Reevaluación del Segmento 3C-2 de NHHIP de la I-45 Texas Department Of Transportation Cambios de Diseño y Características – Parto 2 Reevaluación del Segmento 3C-2 de NHHIP de la I-45 Cambios de Diseño y Características – Parto 2 Reevaluación del Segmento 3C-2 de NHHIP de la I-45 Cambios de Diseño y Características – Parto 2 Reevaluación del Segmento 3C-2 de NHHIP de la I-45 Cambios de Diseño y Características – Parto 2

Ajustes de Diseño del Segmento 3C-2

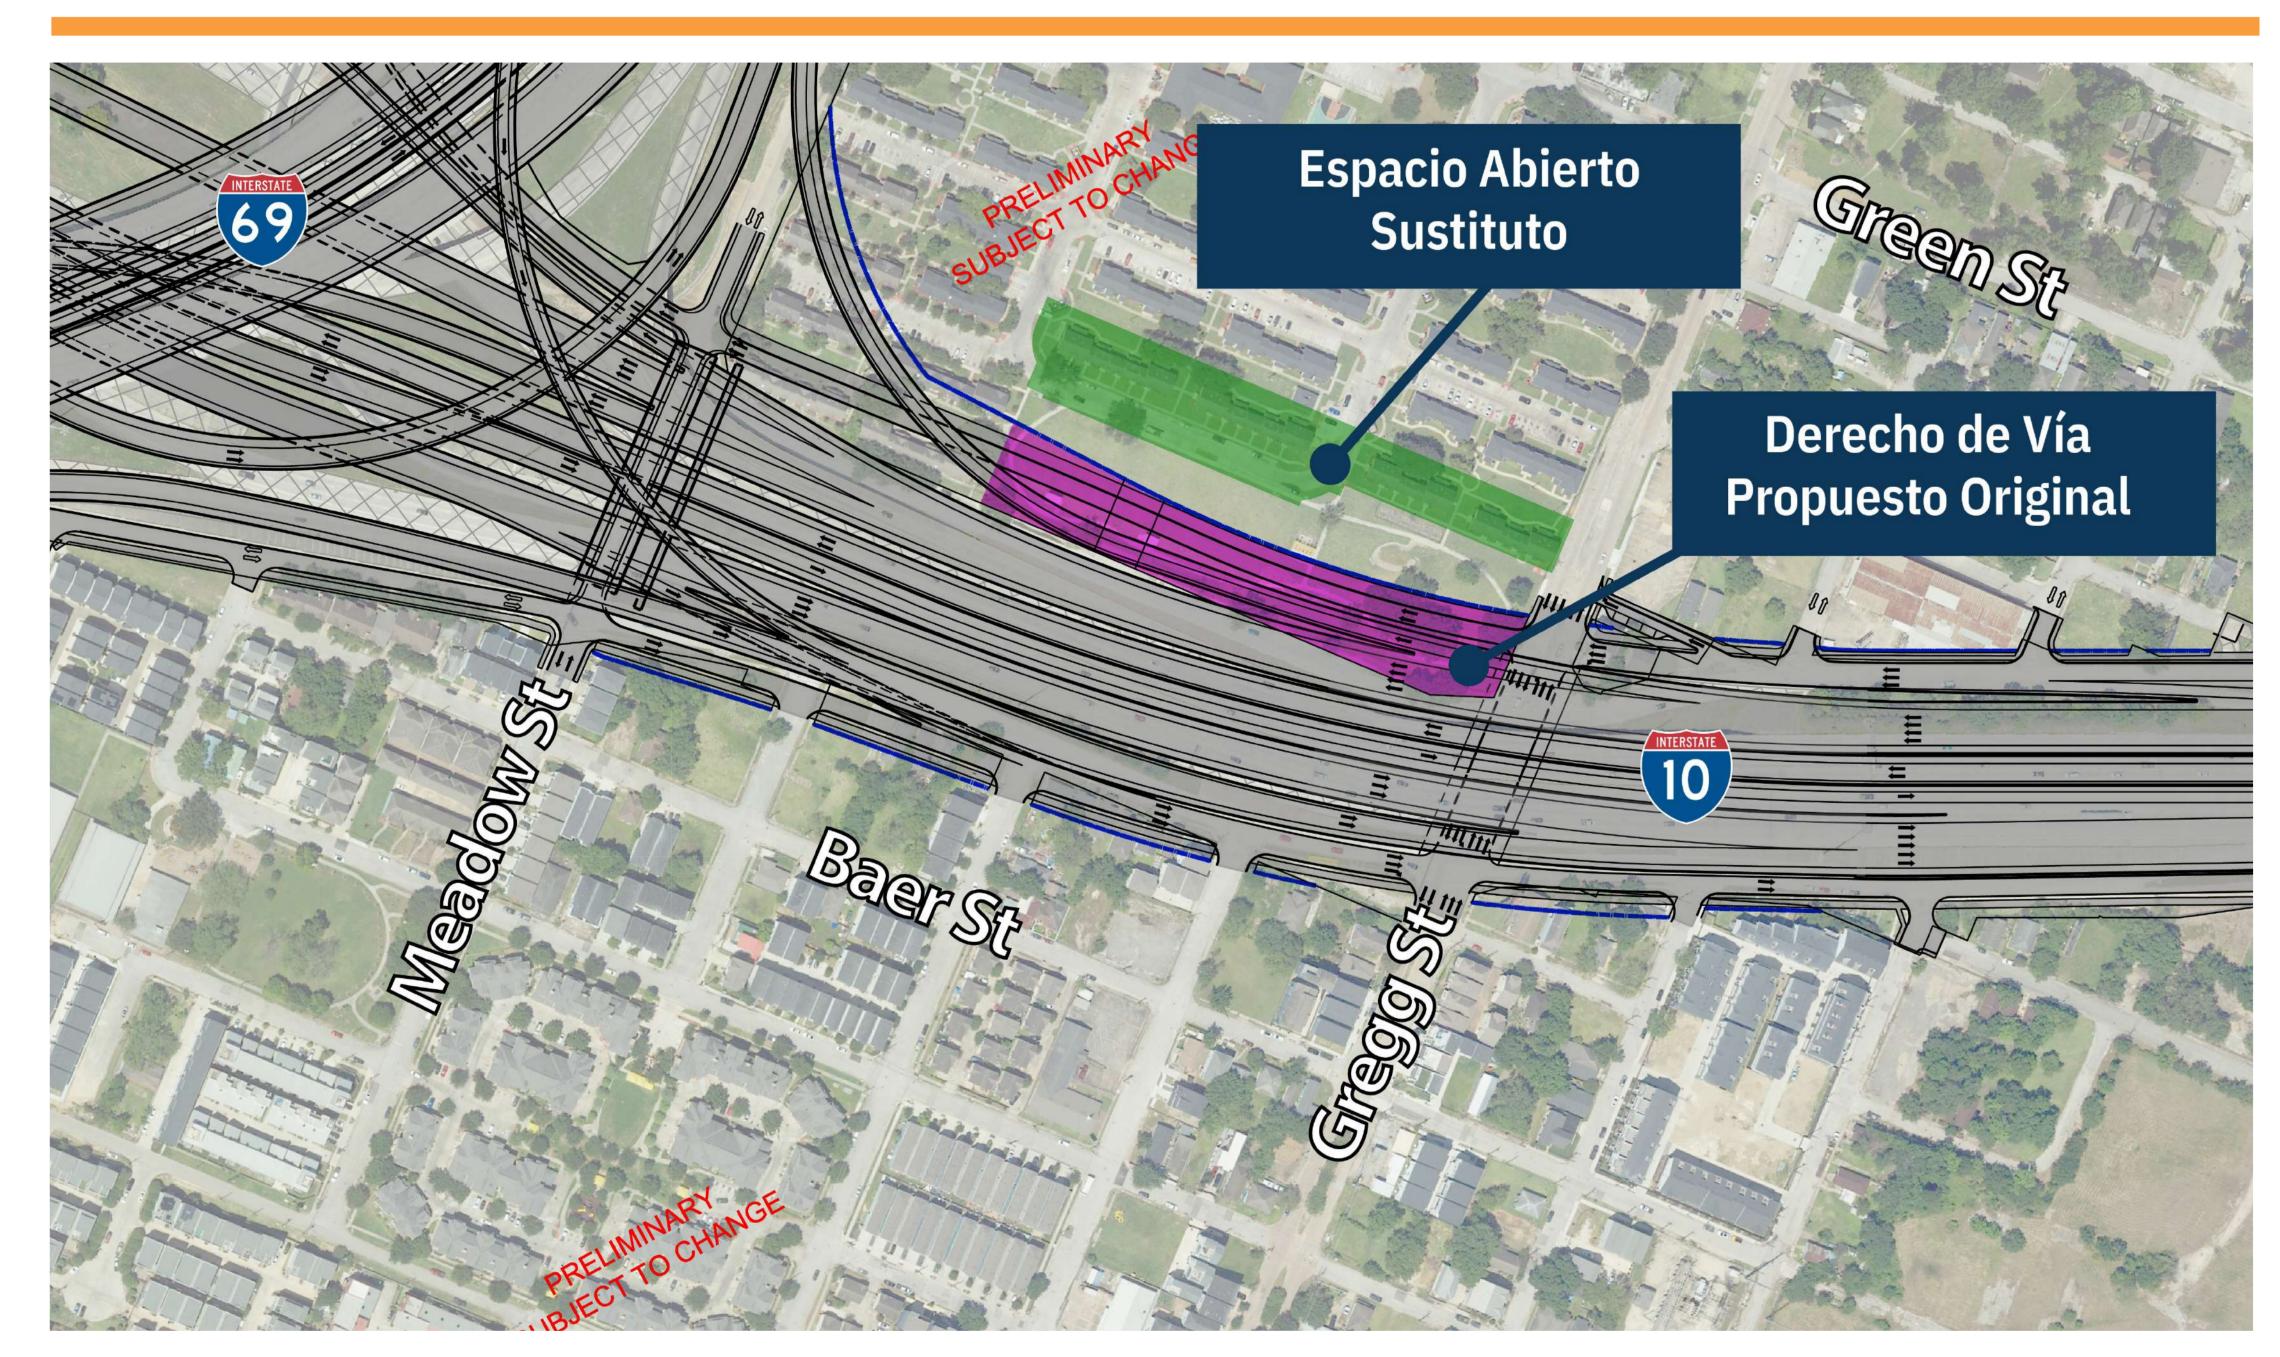
- Se propone la adquisición de aproximadamente 0.38 acres de derecho de vía adicional cerca de la intersección de Roanoke y McCall, adyacente al derecho de vía ferroviario.
- Este ajuste ayudaría a facilitar la construcción del conector directo en sentido norte de la I-69 hacia la I-10 en sentido
- No se anticipan desalojos como resultado de esta expansión propuesta del derecho de vía.

Restauración del Espacio Abierto en Kelly Village

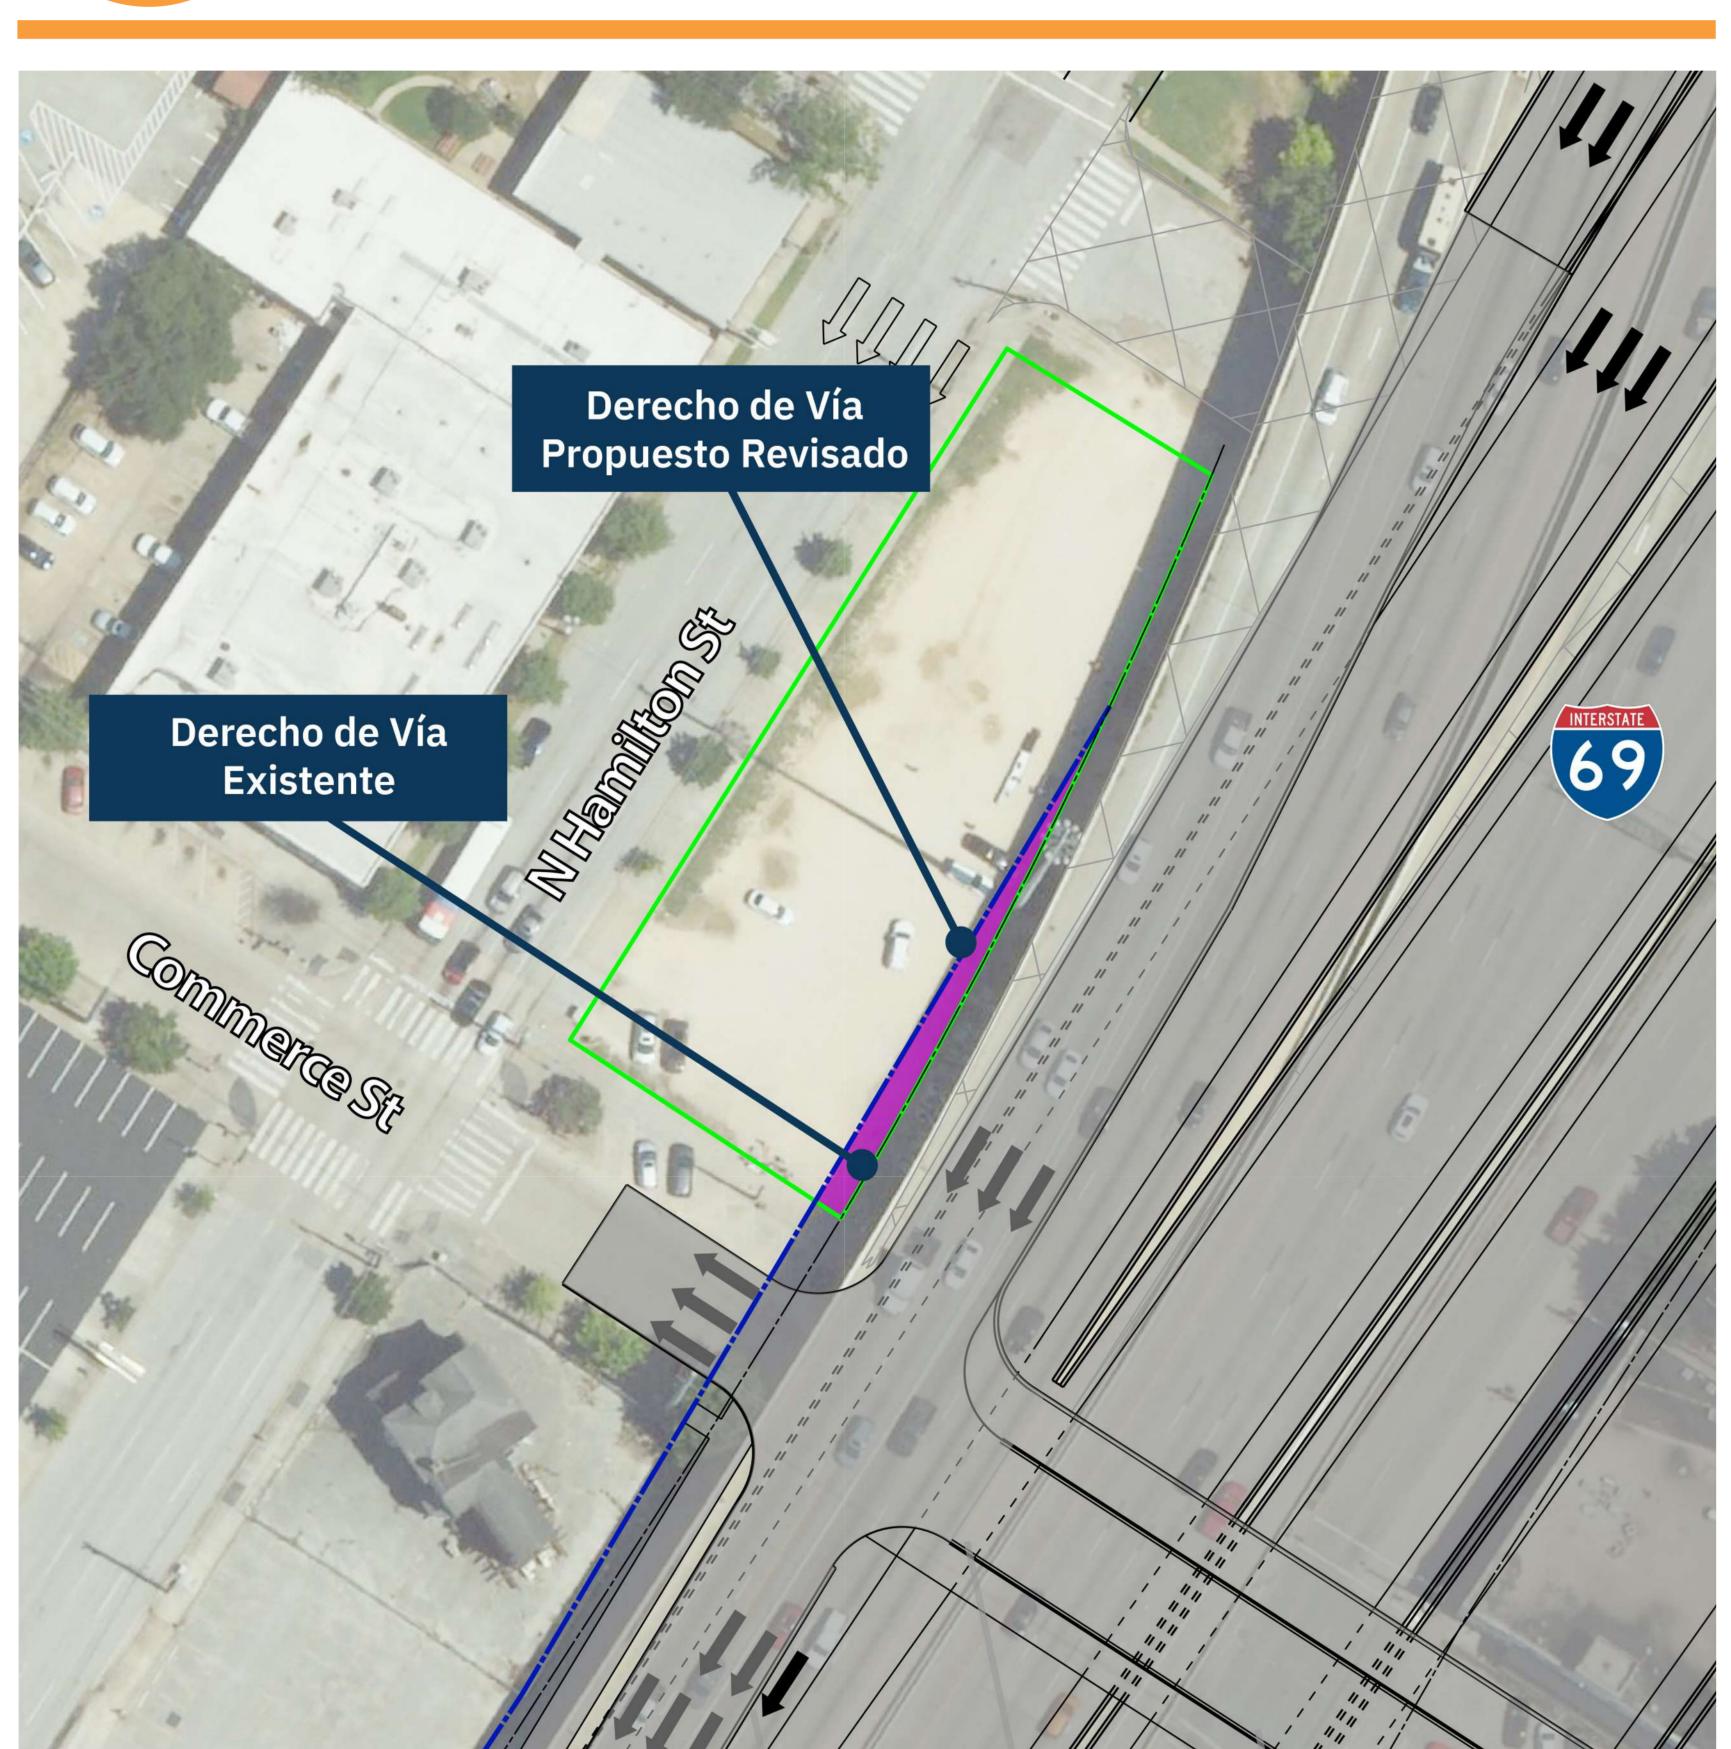
- Las mejoras del Segmento 3C-2 incluirían aproximadamente 1.85 acres de restauración de espacio abierto/recreativo en Kelly Village, como se muestra en color morado en el mapa.
- De acuerdo con el Acuerdo de Resolución Voluntaria (VRA). TxDOT se

Adquisición Adicional de Derecho de Vía al Norte de Commerce Street

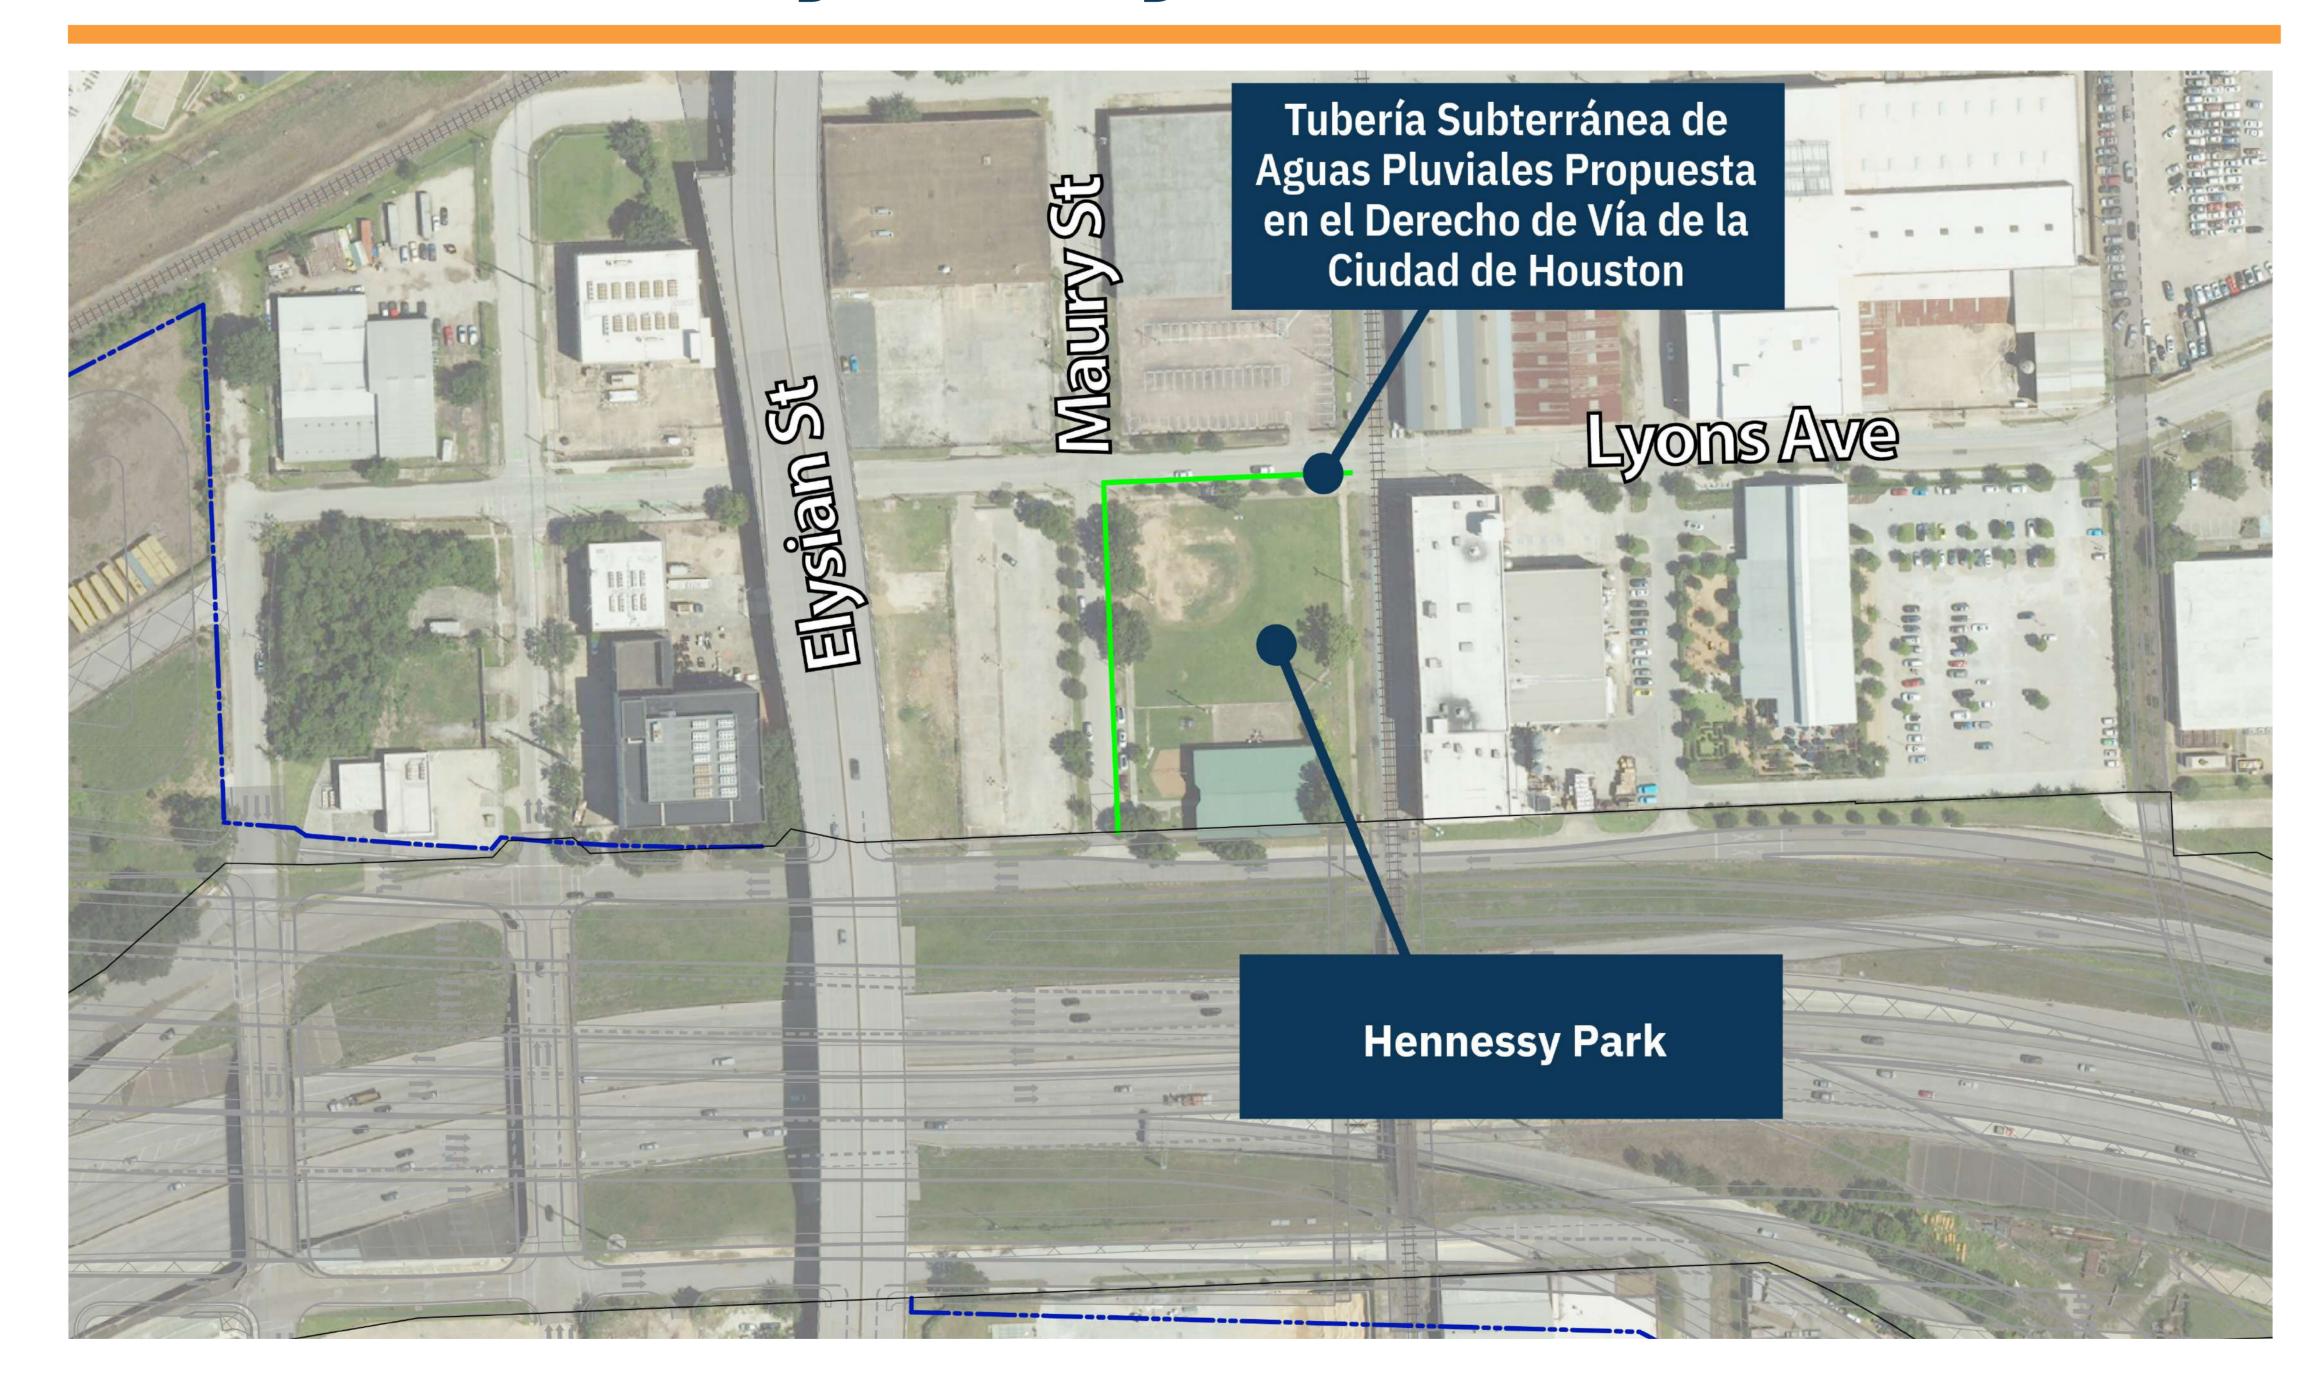
Se propone la adquisición de aproximadamente 0.02 acres de derecho de vía adicional (mostrado en morado arriba) al norte de Commerce Street, para permitir las mejoras de drenaje planificadas en la zona.
